**UNIVERSIDADE DO
PORTO**

BMC / OBRA

INSTITUTO DE BIOLOGIA MOLECULAR E CELULAR
UNIVERSIDADE DO PORTO

PROJECTO DE ESTABILIDADE
PARECER SOBRE AS RECLAMAÇÕES DO EMPREITEIRO

Ass: IBIC - IN / Rede Interior de Gás

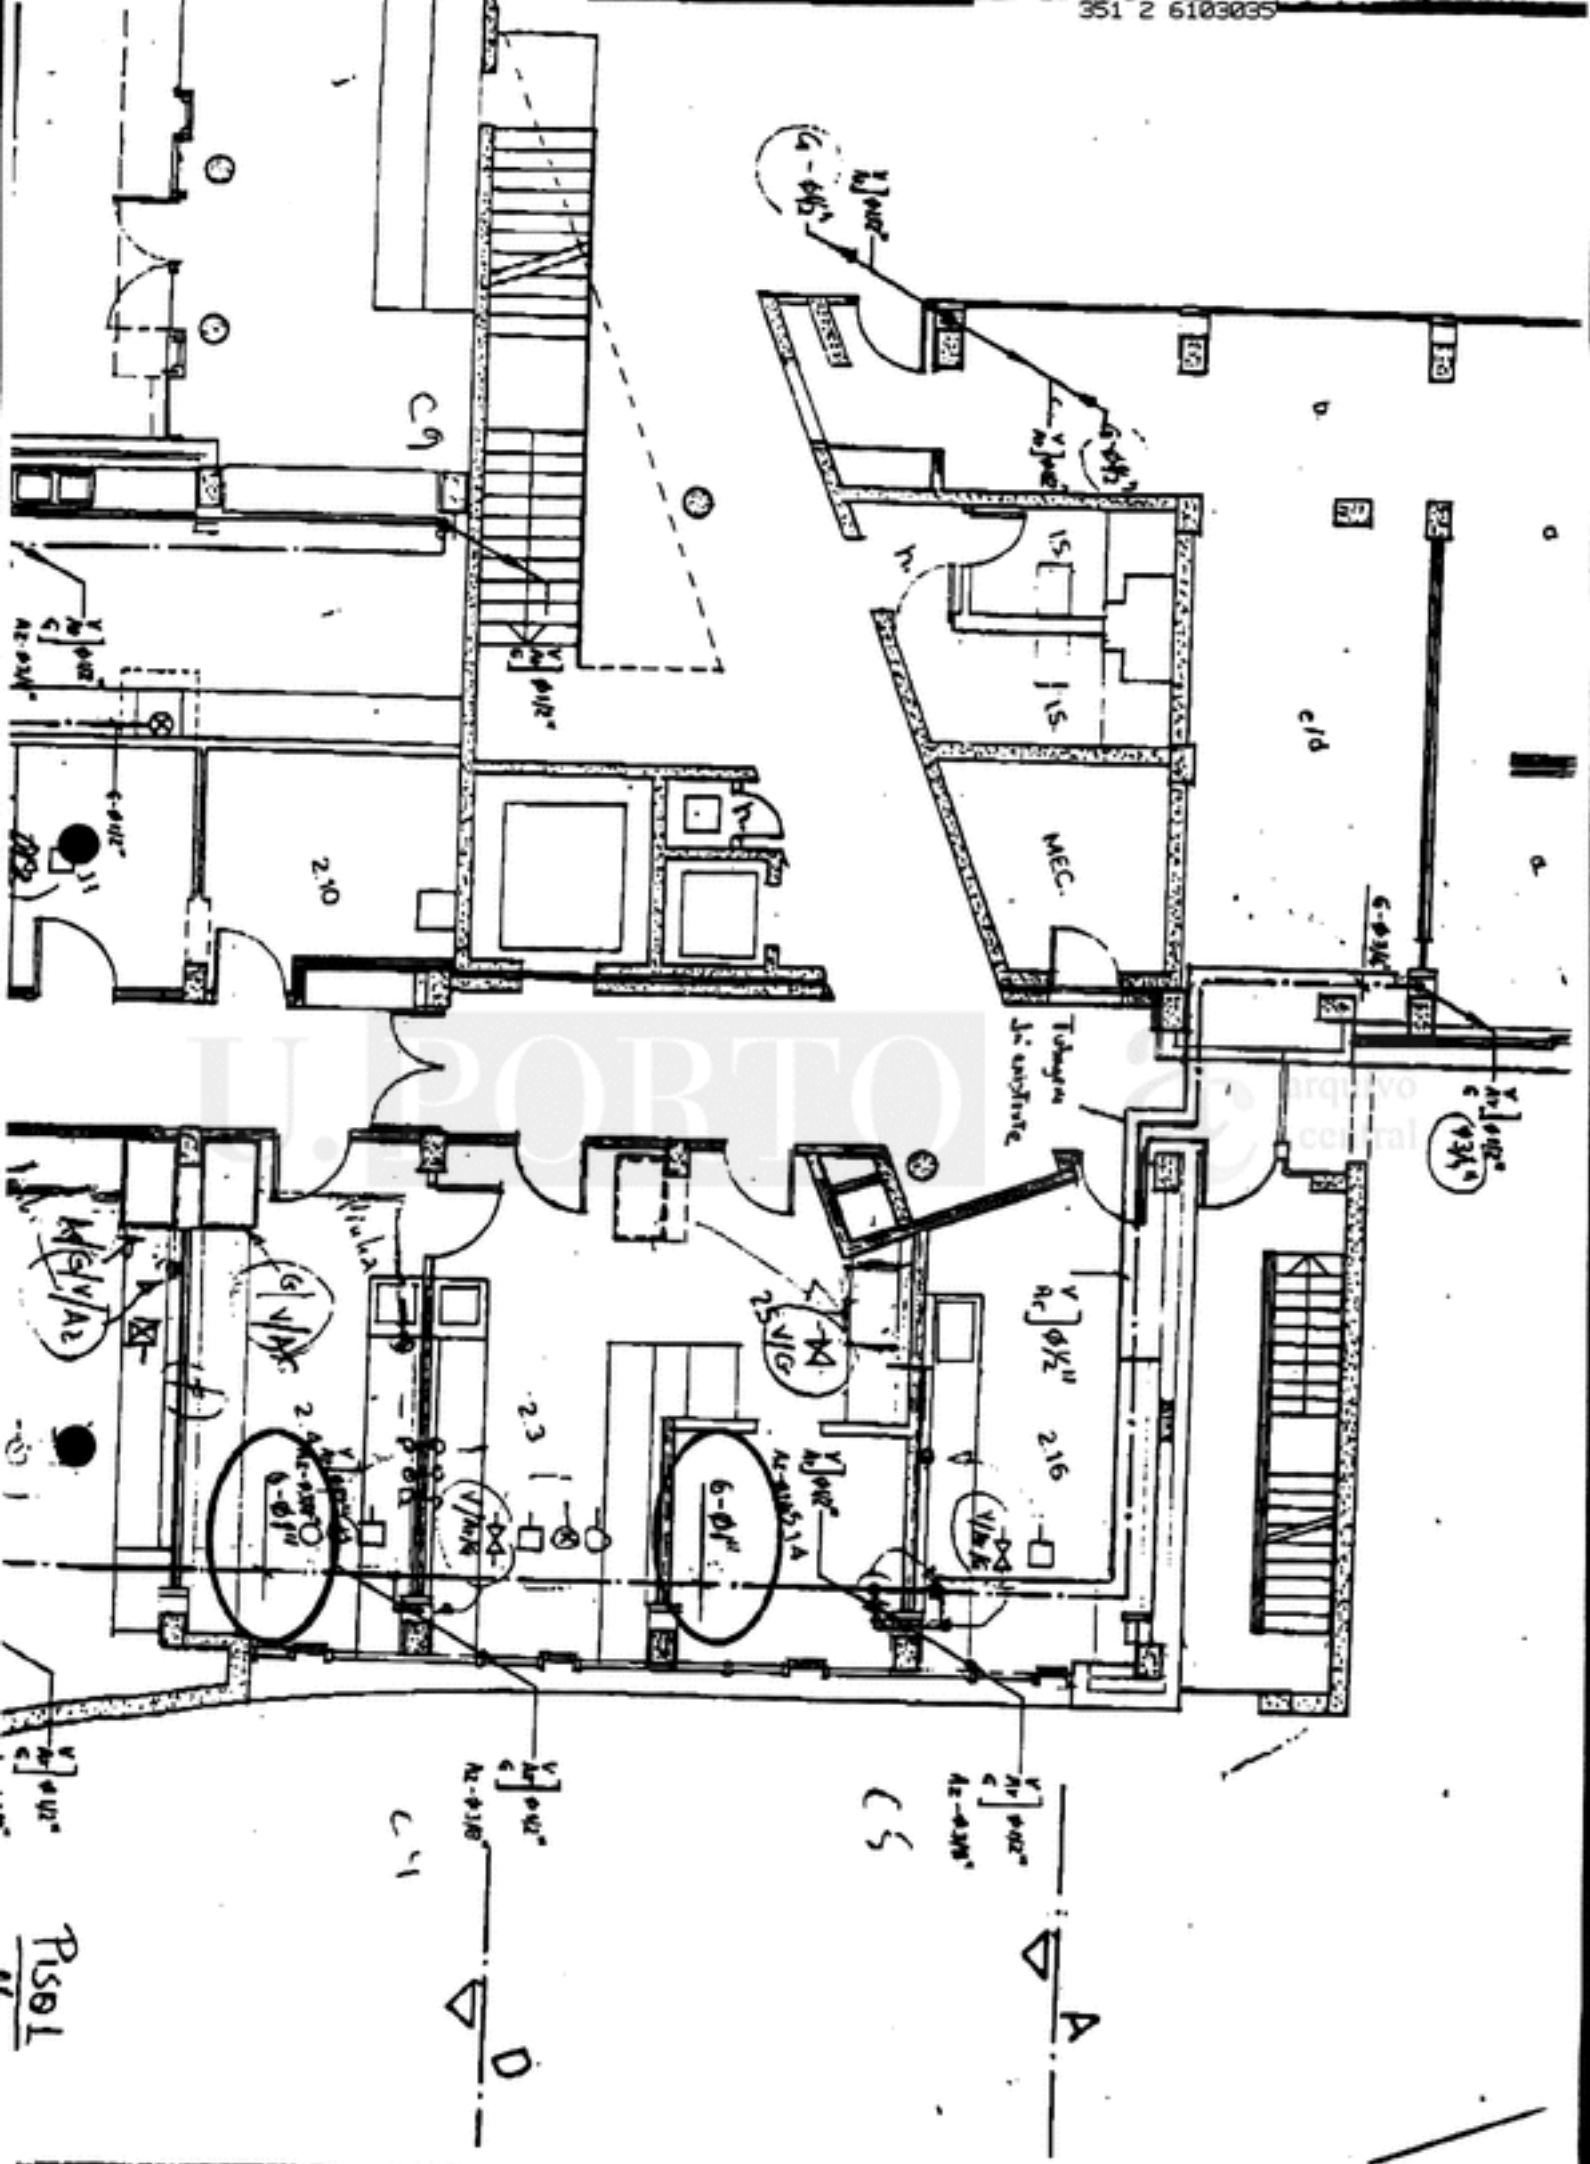
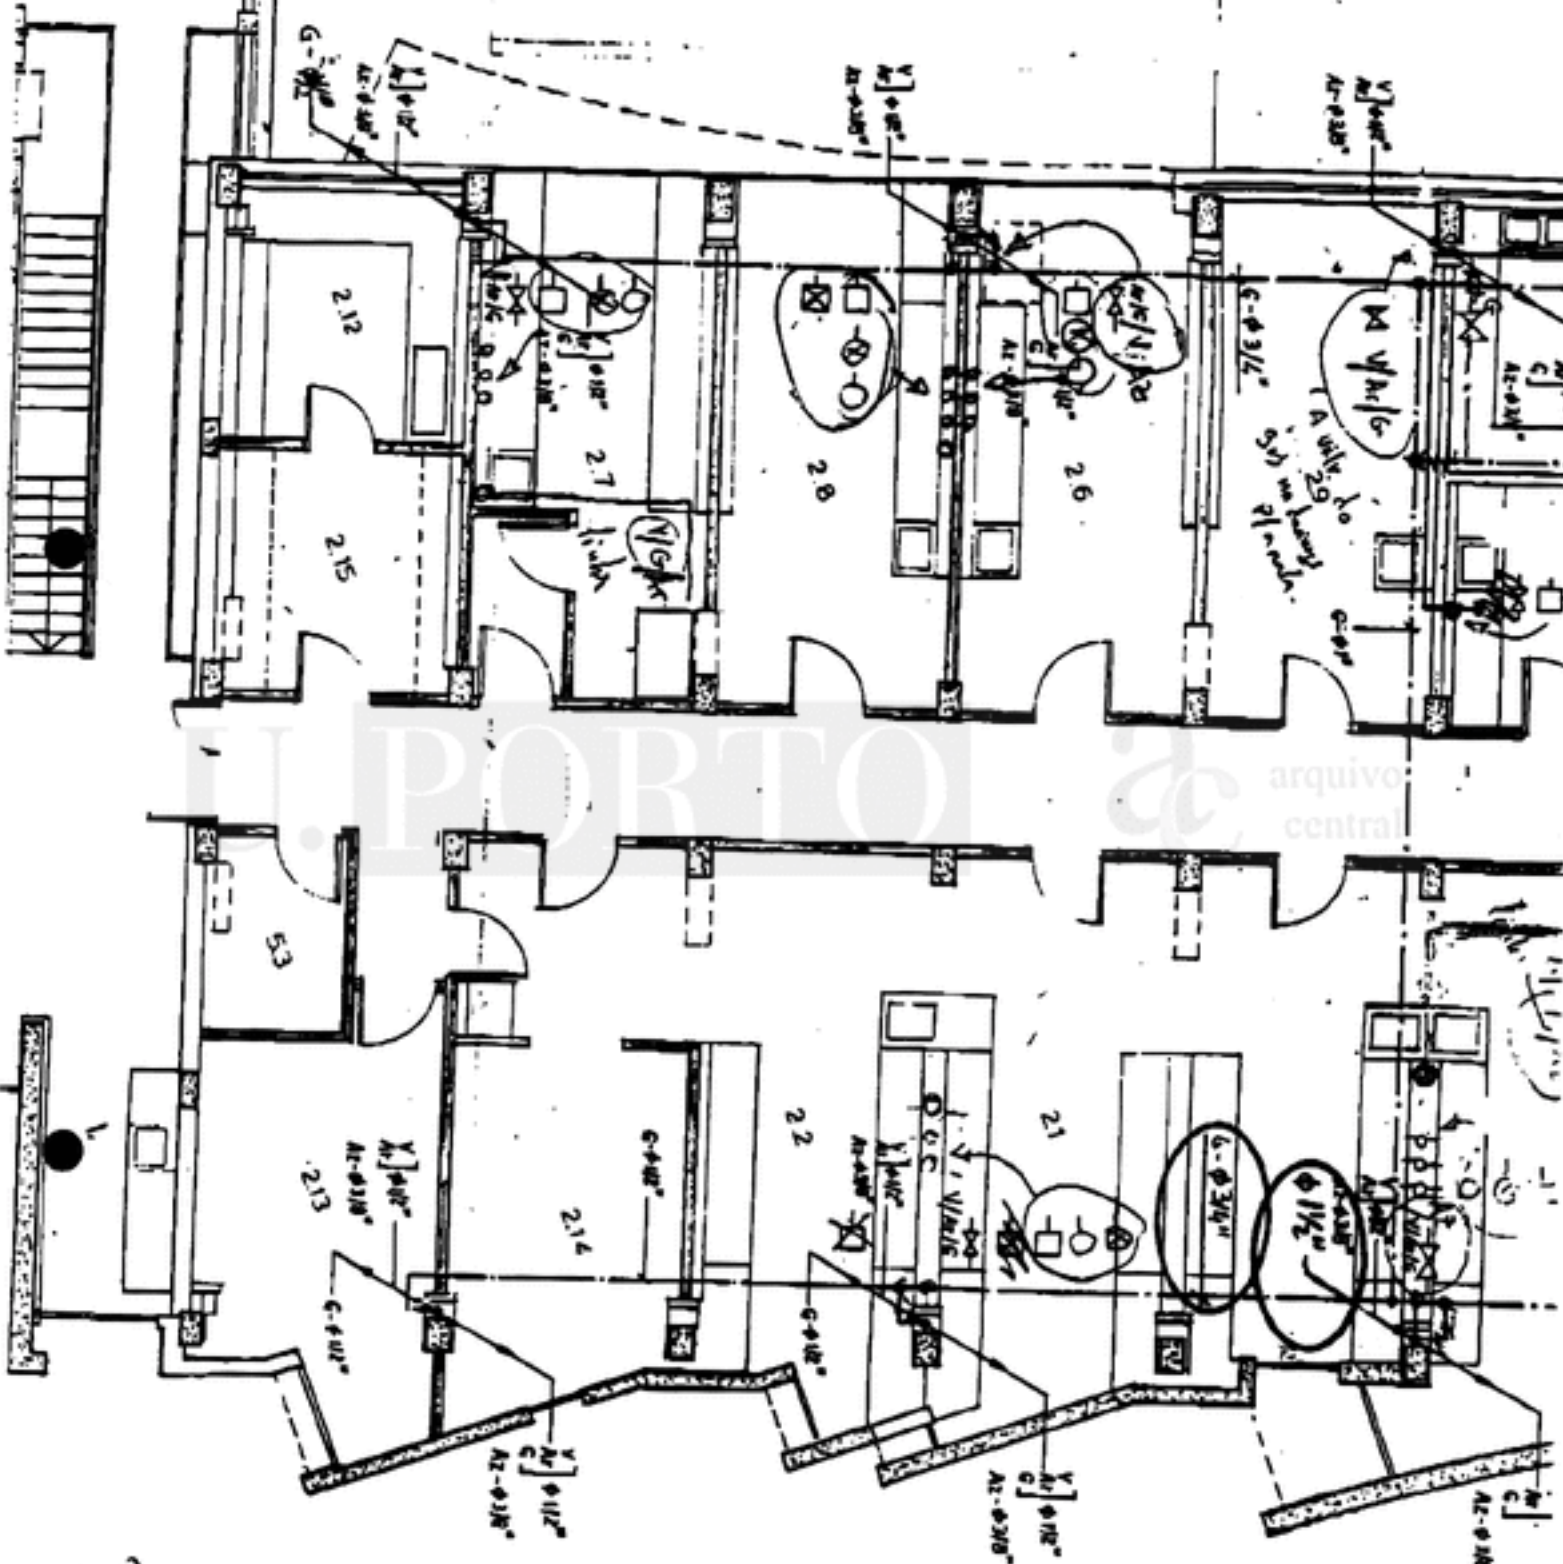
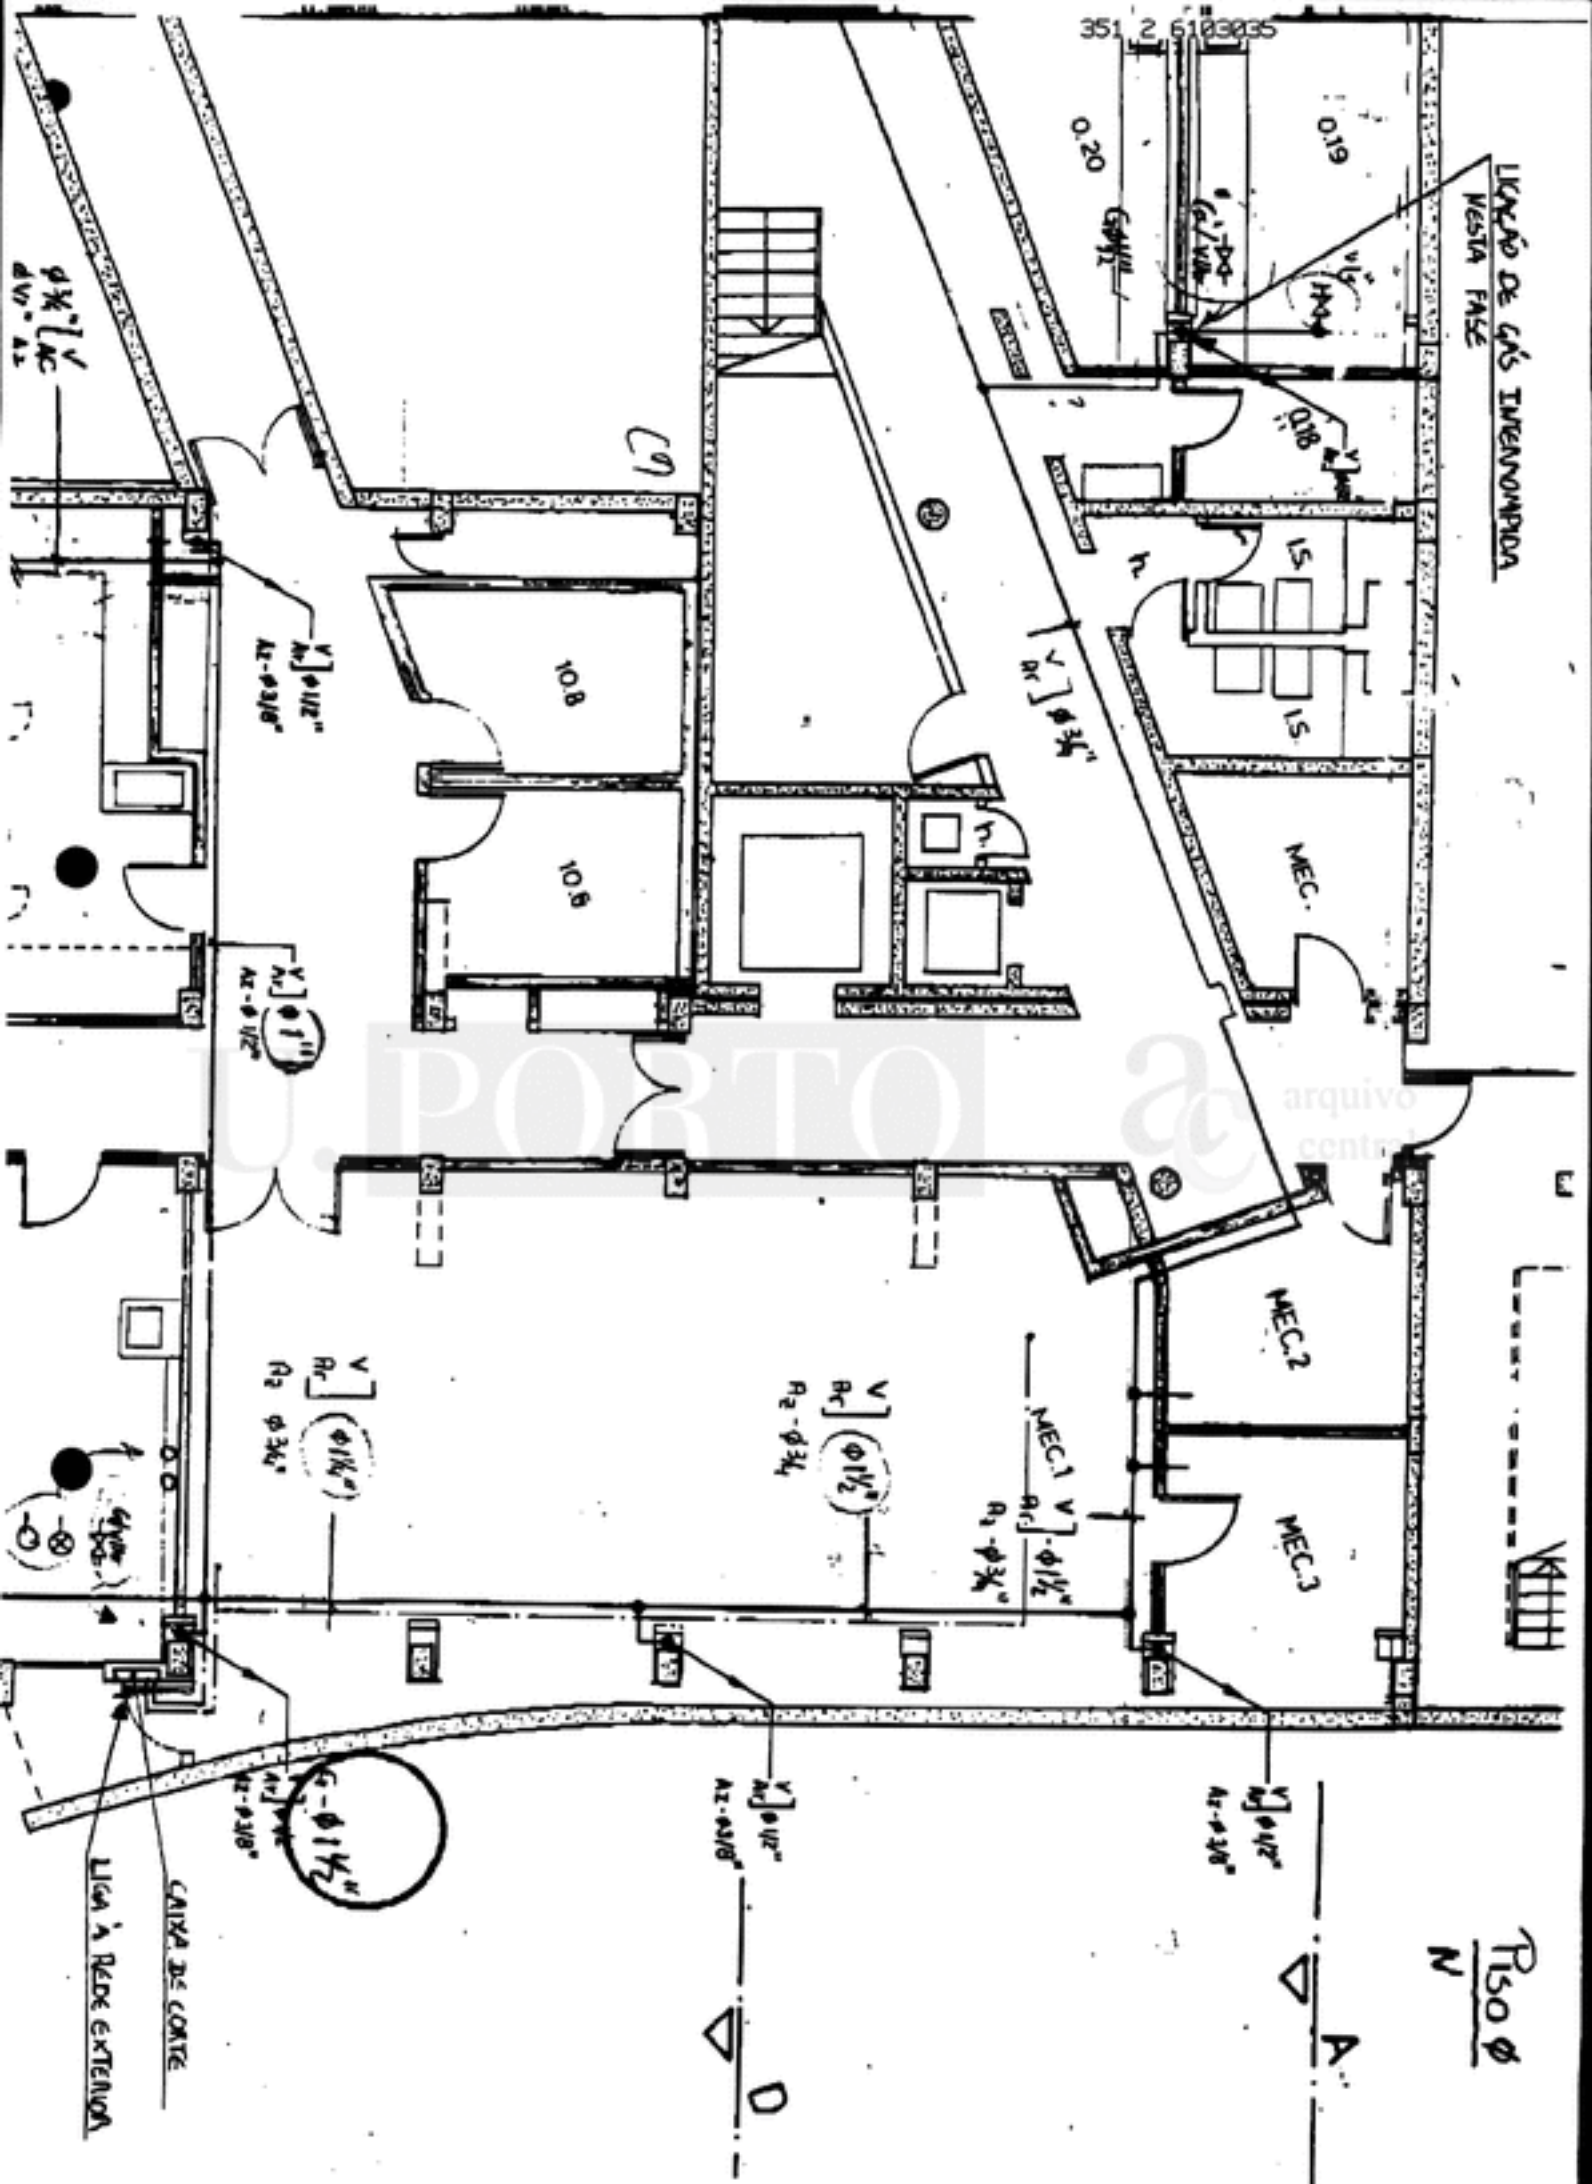
Em adicional às alterações já assinadas
 resta-me ainda necessário implementar as re-
 ferenciadas nas cópias parciais que se anexam.
